Aihe: Anmärkningar på NG9 Norrängen gatuplan 3374-101u

Jag har följande kommentarer på NG9 Norrängen gatuplaner (ritningsnummer 3374-101u) som är till påseende:

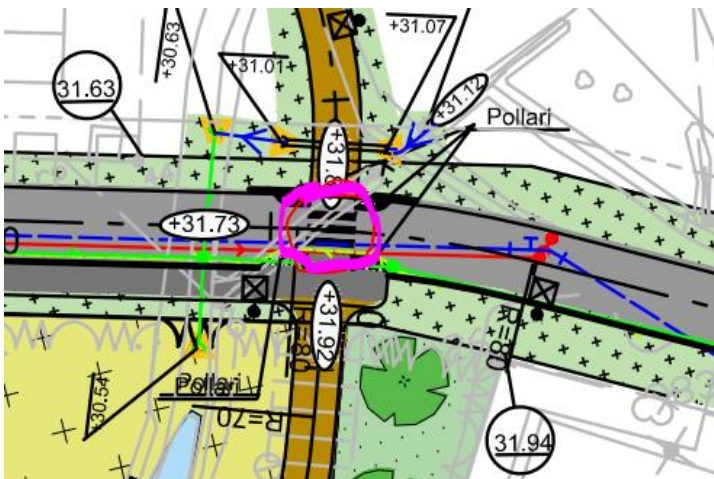
- Bybergsgatan bör utrustas med farthinder också för att hindra onödig trafik. De planerade "pollare" samt avsmalningen räcker inte till att förhindra oönskad byggtrafik samt onödig nöjeskörning. Jag har nedan markerat med lila vart det skulle gå mest kostnadseffektivt att lägga till (alltså där gatan är som smalast).

- Norrskogsvägens nya övergångsställe är planerat på ett dåligt ställe iom. att det är i en kurva och de plantering som planeras. Denna borde flyttas närmare den nya dragningen till friluftsvägen för att bättre betjäna denna friluftsväg.
